**Gemeinde Tangstedt  
Kreis Stormarn**

**Bebauungsplan Nr. 37 „Harksheider Straße 110“**

**Abwägungsvorschlag zu den Stellungnahmen der Behörden und sonstigen Trägern öffentlicher Belange  
im Rahmen der Beteiligung gemäß § 4 Abs. 2 Baugesetzbuch**

**Bauverbotszone um 110kV Freileitungsmaste**

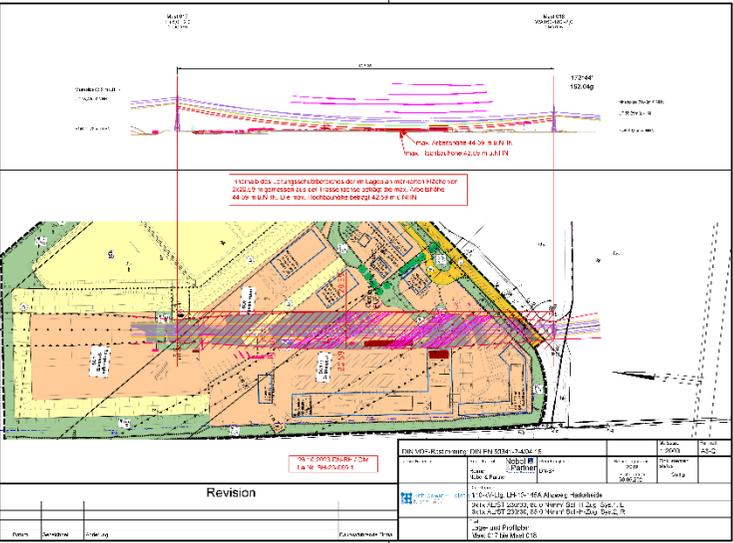
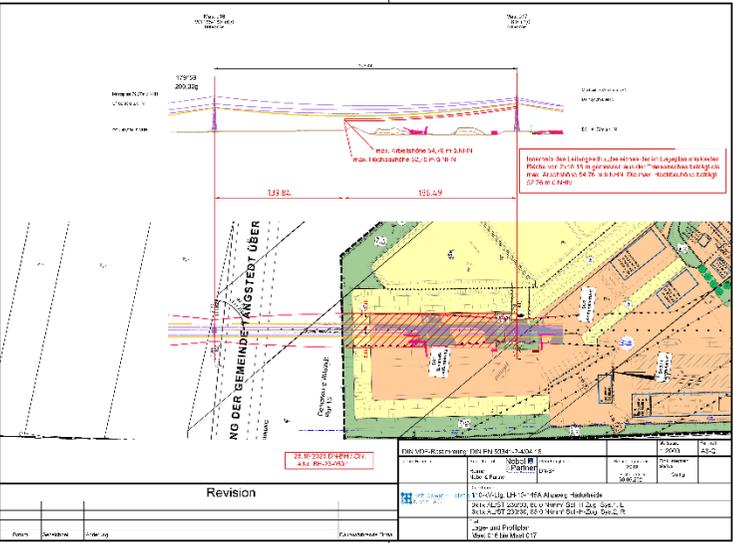
Im Umkreis von bis zu 40 m um die Mastfüsse können Erdungsbänder (Flacheisen oder Cu-Seil) in einer Tiefe bis zu 2 m im Erdreich verlegt sein. Diese dürfen nicht mit anderen Bauwerken verbunden werden.

Der Hinweis wird unterhalb der textlichen Festsetzungen aufgeführt.

Abb. 9: Übersichtsplan Lage Ausgleichsfläche

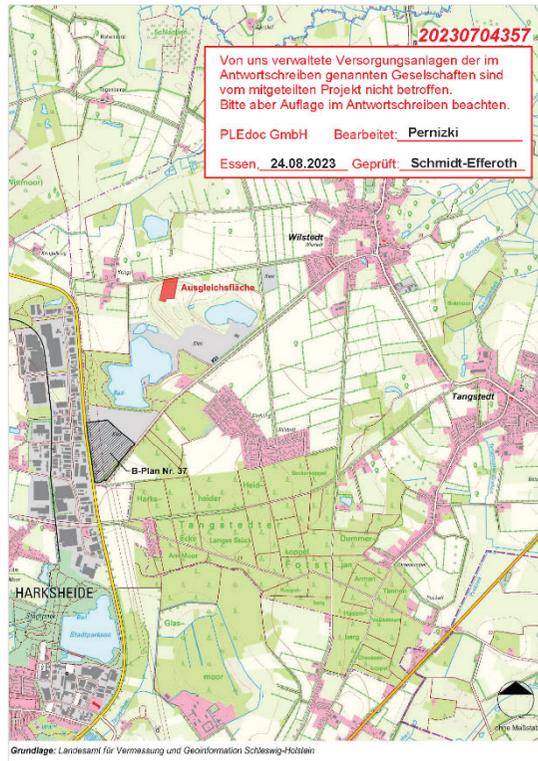
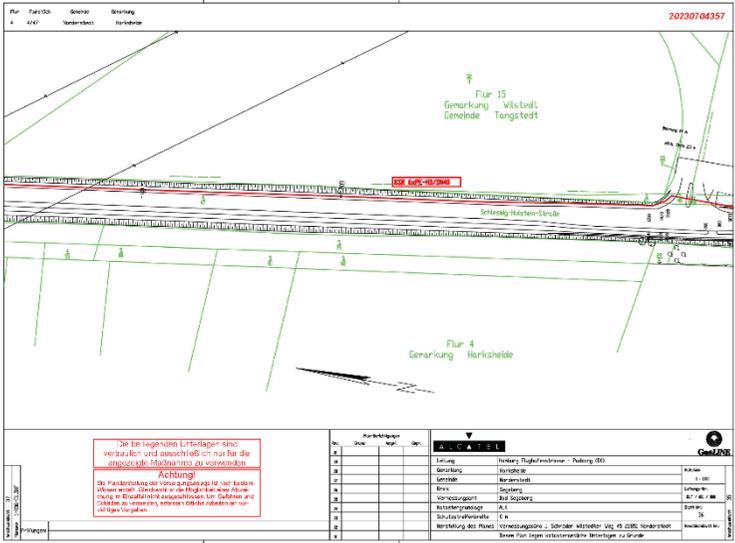
<b>Inhalt der Stellungnahme und vorgebrachte Argumente (Bedenken / Anregungen / Hinweise)</b>	<b>Ergebnis der Prüfung</b>	<b>Behandlung im weiteren Verfahren</b>
Gemarkung Wilstedt Flur 1 und 13, Flurstücke 106/20 und 2 keine von uns verwalteten Kabelschutzrohranlage der Gas- LINE GmbH & Co. KG verlaufen.
